工程指示 / 要求簡箋(E.I.)

工程指示編號：EI / 9755 / 18

工程名稱：觀塘裕民坊

工程項目：幕牆配件 膠條模圖及 B.M.

837-CWG-S1

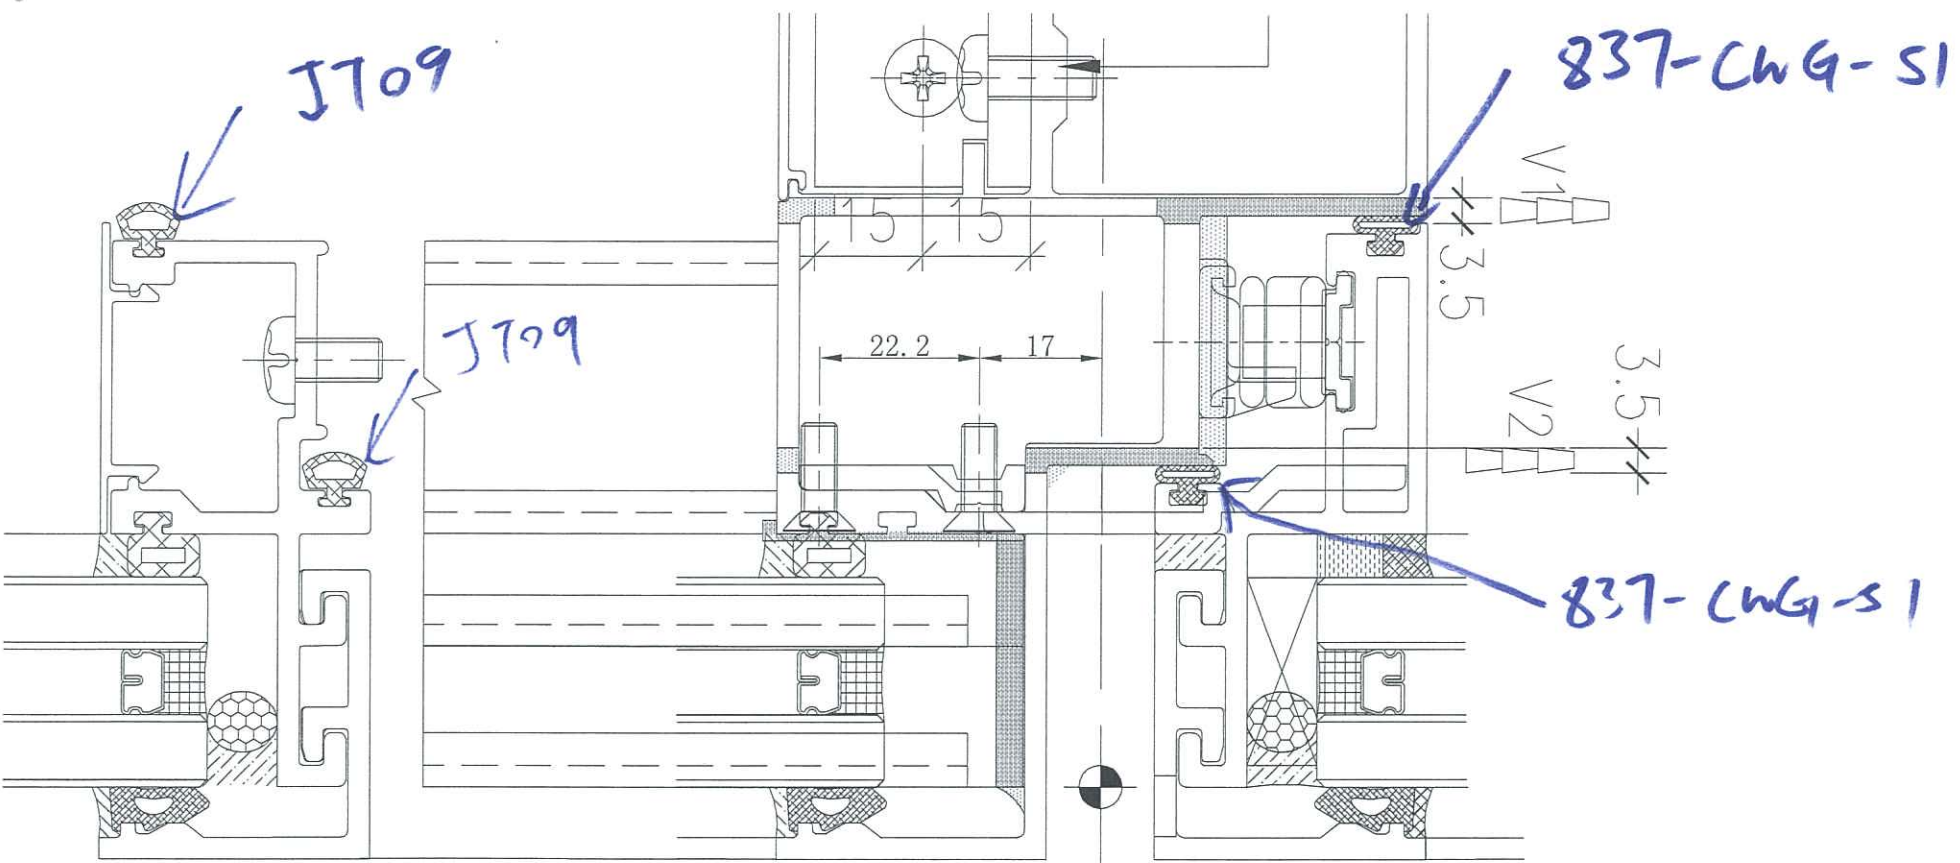
G 版：按湛哥意見，窗玉位置用膠條(JT09)改用膠條(837-CWG-S1)取代

JT09 不取消，BM 將會更新，詳細請按後頁放樣頁(湛哥指示)

因副框位置，膠條凹坑
與窗玉有分別
新款膠條只能在窗玉上
副框改回使用JT09

永林：請計算此款膠條用量，以及更新 JT09 膠條數量
